Repubblica e Cantone Ticino
Consiglio di Stato

Piano direttore
cantonale

Modifiche del Piano direttore n. 19 – Luglio 2022

Rapporto sulla consultazione ed esplicativo
Modifiche

Estratto I: Stralcio della discarica di Monteceneri Rivera (Monte Ceneri)

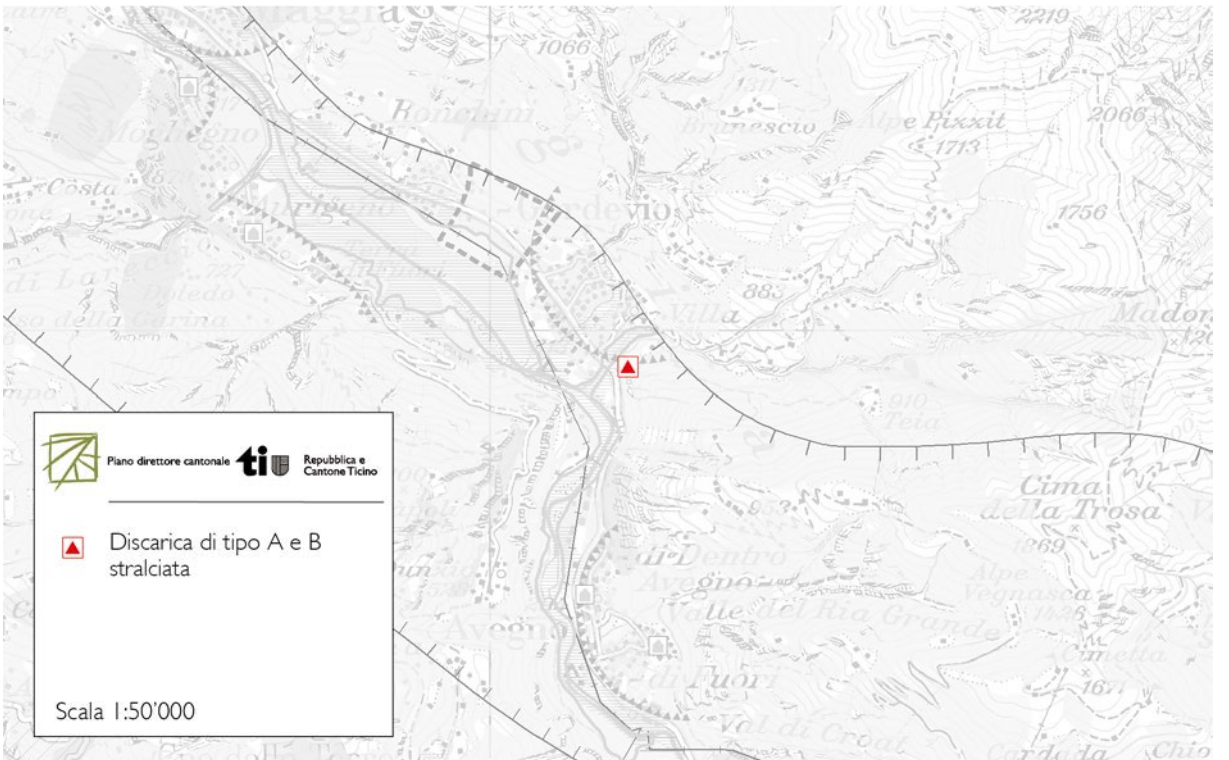
Le immagini che seguono mostrano le modifiche apportate alla Carta di base del Piano direttore; le **discariche stralciate** sono evidenziate in colore **rosso**. Al fine di facilitare la loro identificazione il resto della carta di base è raffigurato in bianco e nero.

Estratto 2: Stralcio della discarica di Canobbio (Piano Stampa)

Estratto 3: Stralcio della discarica di Avegno Gordevio (Pieccio)

Il CdS conferma lo stralcio dell'ubicazione di Monteceneri Rivera (Monte Ceneri) dalla scheda V7 e dal Piano di gestione dei rifiuti (PGR).

Il CdS conferma lo stralcio dell'ubicazione di Canobbio (Piano Stampa) dalla scheda V7 e dal PGR.

Il CdS conferma lo stralcio dell'ubicazione di Avegno Gordevio (Pieccio) dalla scheda V7 e dal PGR.

Estratto I: Stralcio del centro logistico d'importanza cantonale di Monteceneri Sigrino

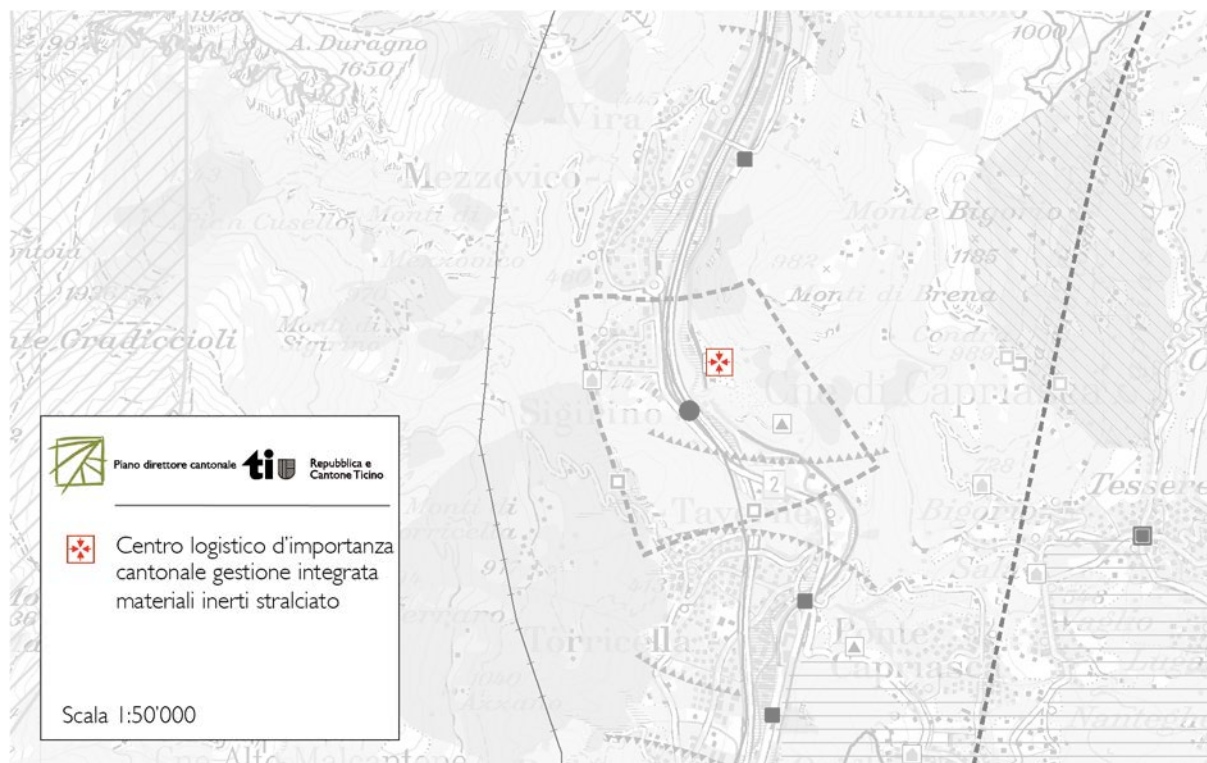
L'immagine che segue mostra la modifica apportata alla Carta di base del Piano direttore; il **centro logistico stralciato** è evidenziato in colore **rosso**. Al fine di facilitare la sua identificazione il resto della carta di base è raffigurato in bianco e nero.

Il CdS conferma lo stralcio dell'ubicazione del centro logistico di Monteceneri Sigirino dalla scheda V6.

2.3.2 Estratti della Carta di base 1:75'000

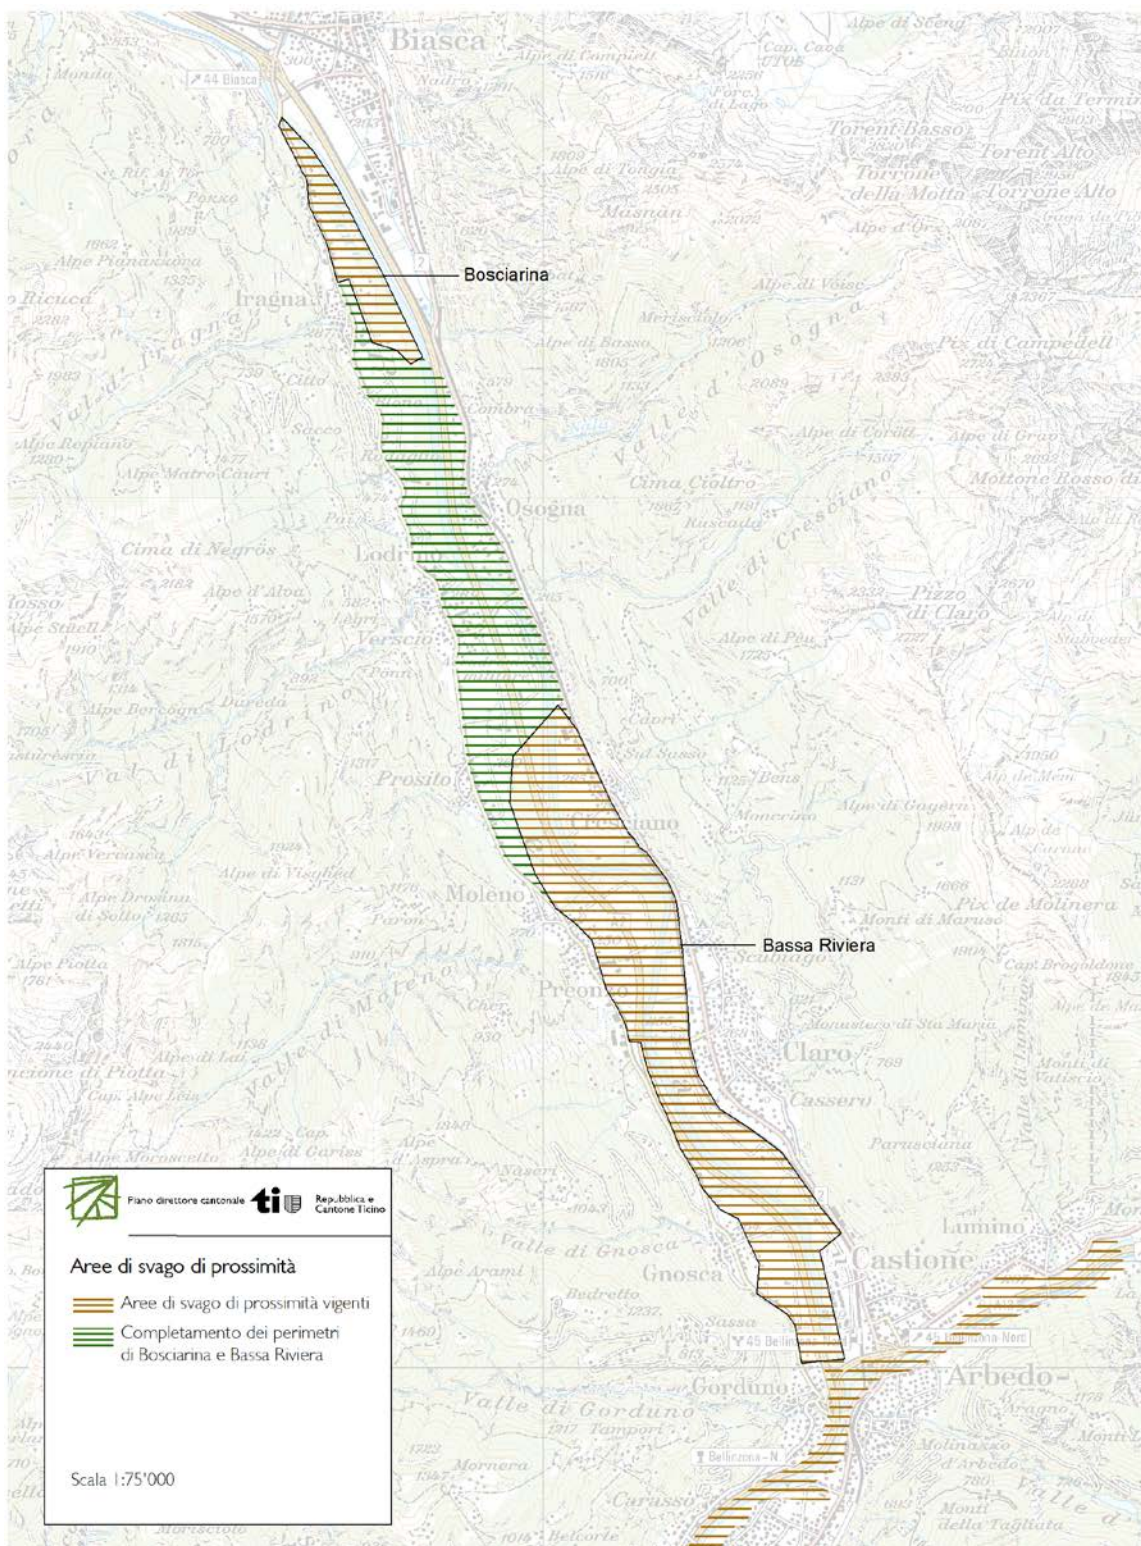
L'immagine mostra le modifiche apportate alla Carta di base del Piano direttore. I perimetri delle aree di svago Bosciarina e Bassa Riviera vengono completati con l'area indicata in colore verde, formando un'unica area di svago denominata Valle Riviera.
